Pytania wraz z udzielonymi odpowiedziami do postępowania nr 40410068 Budowa osiedlowej sieci ciepłowniczej wzdłuż Al. Adamowicza w Gdańsku – etap IV

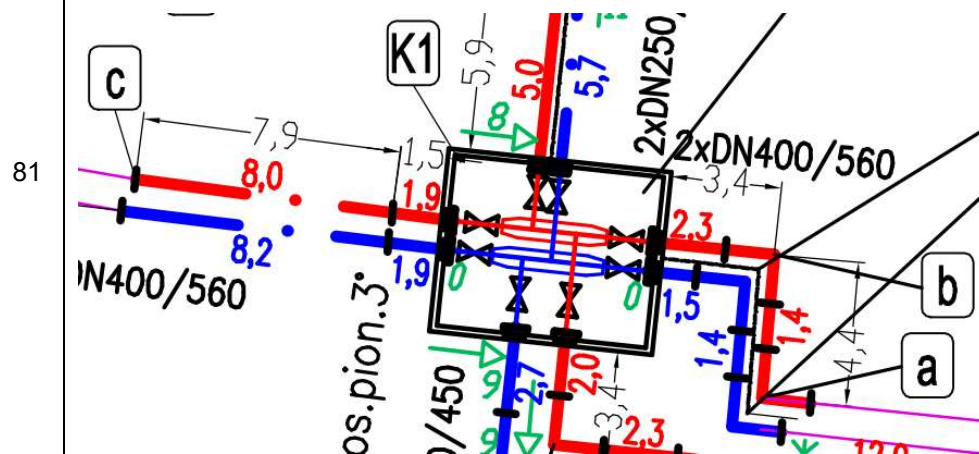
W związku z odpowiedzią nr 15 i nr 31, prosimy o potwierdzenie, że przedmiot zamówienia nie obejmuje wykonania sieci DN 400/560 w zakresie wg poniższego rysunku tj. na odc. a-b-c.

Zamawiający potwierdza.
